Niederschrift über die Verbandsschau des Jordans im Kreis Sömmerda am 11.04.2022

Foto 10 Blick von der Brücke in Fließrichtung

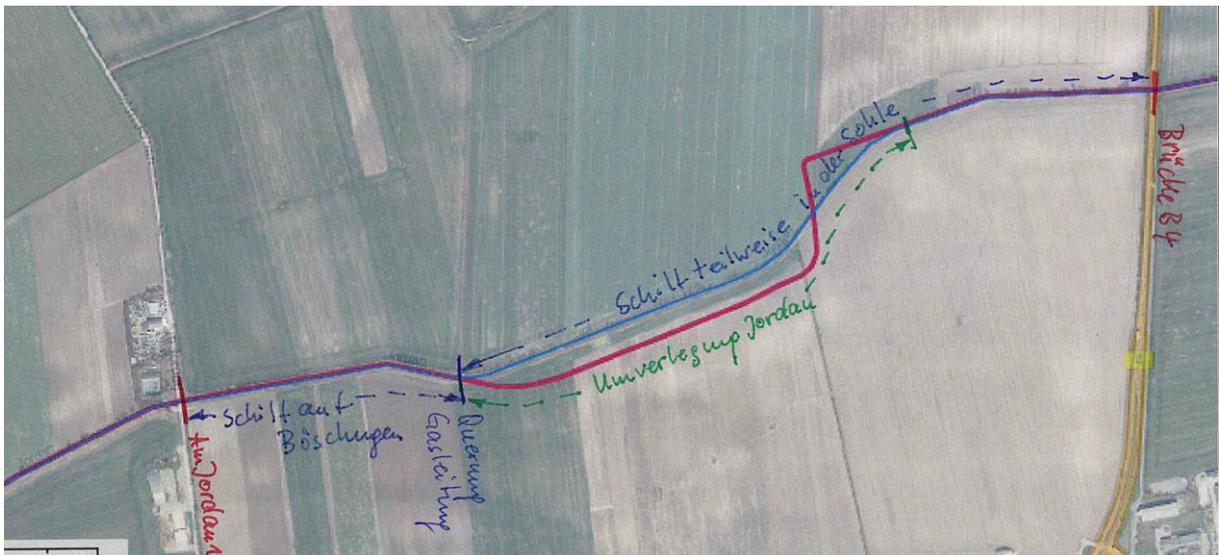
Im Bereich bis zur Gasleitungsquerung existiert Schilfbestand nur auf den Böschungen. Dieser Schilfbestand muss auch hier abschnittsweise gemäht und beseitigt werden. Teilweise stehen Büsche sehr tief im Abflussprofil, hier ist ein Schnitt auf Stock erforderlich. Diese Maßnahmen müssen in den Basisplan im PROGEMIS eingetragen werden.

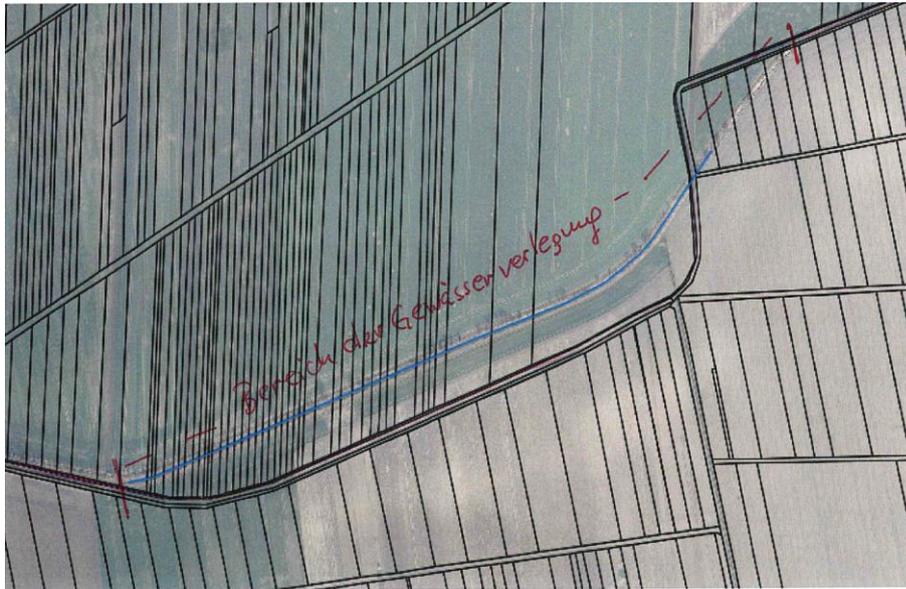
Ca. ab dem Bereich der Gasleitungsquerung ist der Jordan wahrscheinlich in der Vergangenheit auf einer Länge von 975 m verlegt worden. In diesem Bereich verläuft das Gewässer nicht mehr in dem Gewässergrundstück sondern über mehrere Privatflächen. Vermehrt wurden hier rechtsseitige

Uferabbrüche und Erosionen am rechtsseitigen Böschungsfuß festgestellt, das muss zukünftig beobachtet werden.

Foto 21 und 22 offene Bereiche und stark mit Schilf zugewachsene Bereiche wechseln sich ab

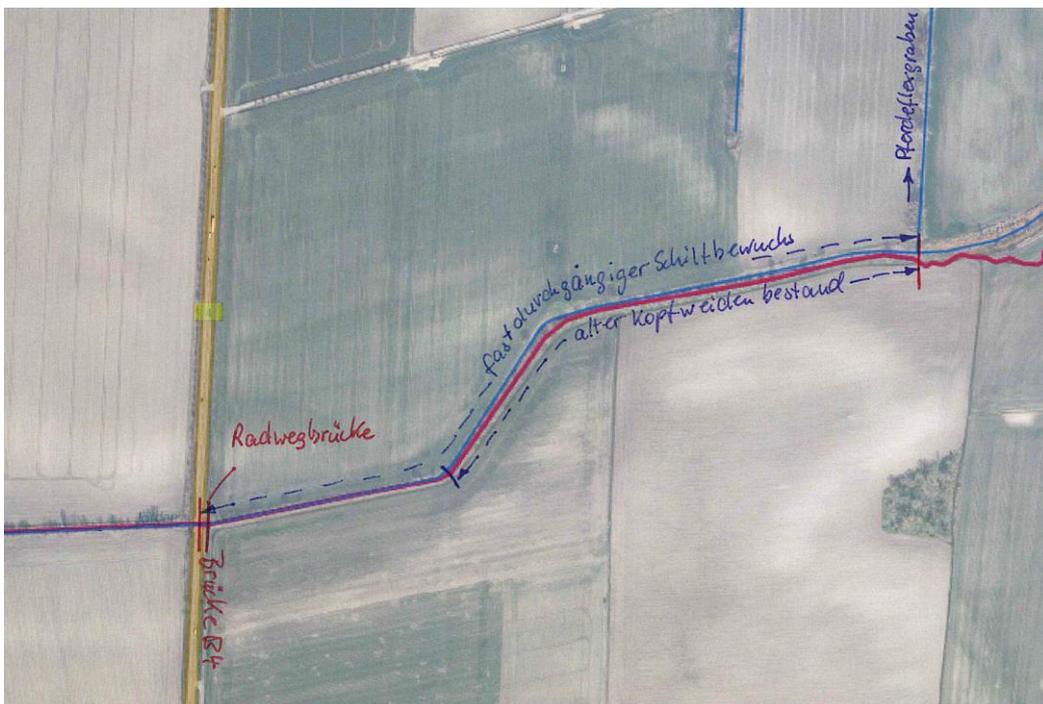
Ab der Gasleitungsquerung findet man den Schilfbewuchs vermehrt auch in der Sohle. Gemeinsam mit mehreren Büschen im Abflussprofil führt das zur Abflussbehinderung und zu Schwemmgutansammlungen, teilweise auch mit Unrat versetzt. Dieser Schilfbestand muss auch hier abschnittsweise gemäht und beseitigt werden.

Nach der Schilfentnahme muss vor allem im Bereich vor der B4 überprüft werden, ob die verlandete Gewässersohle geräumt werden muss. Teilweise stehen Büsche sehr tief im Abflussprofil, hier ist ein Schnitt auf Stock erforderlich. Diese Maßnahmen müssen in den Basisplan im PROGEMIS eingetragen werden.

Foto 34 und 35 Schilfbestand an der Ausleitung des Pferdeflexgrabens.

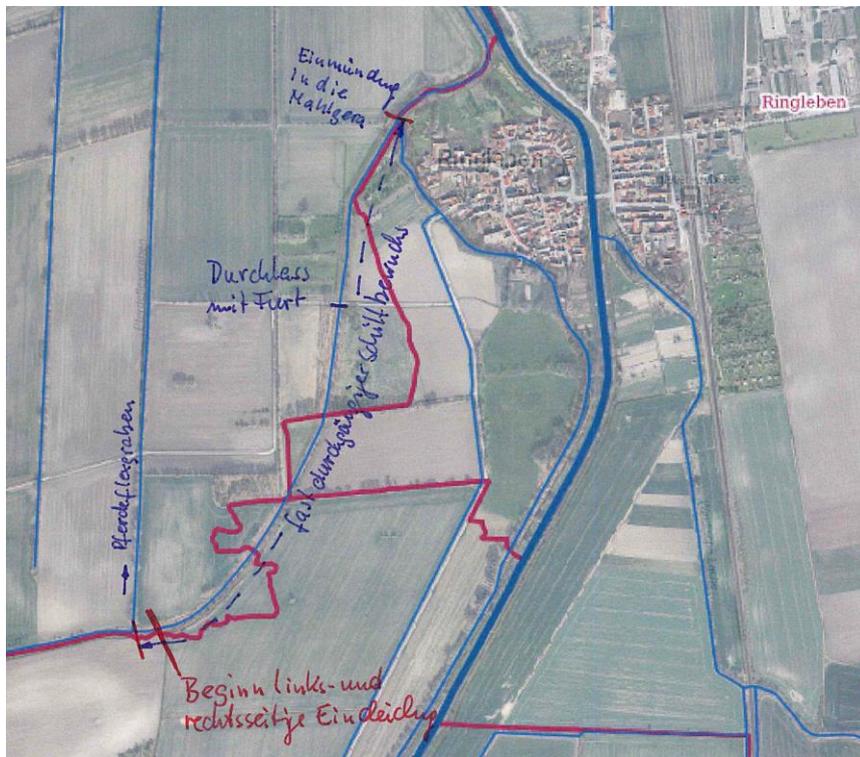
Eine Ausleitung von Wasser aus dem Jordan in den Pferdeflexgraben ist derzeit augenscheinlich nicht möglich. Durch die UWB ist zu überprüfen, ob diese Ausleitung weiterhin erhalten bleiben muss. Es handelt sich um ein Bauwerk der Gemeinde Gebesee.

Foto 40 und 41 Blick vom Durchlass (Furt)

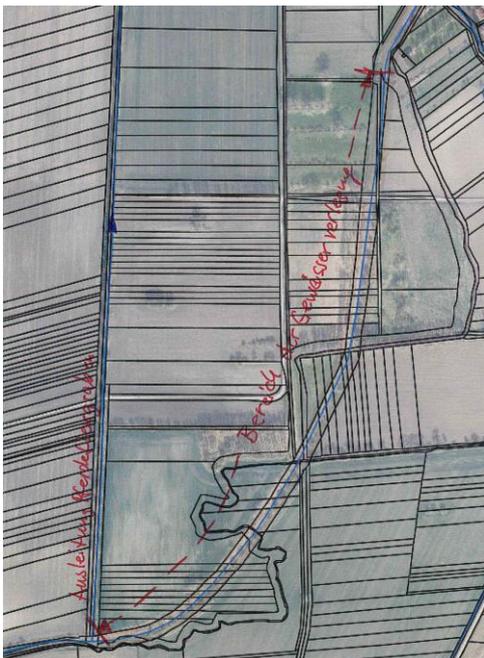
Ab dem Durchlass (Furt) ist der linksseitige Deich ordnungsgemäß unterhalten, der rechtsseitige Deich bedarf einer Pflege durch den Unterhaltungspflichtigen des Landes Thüringen.
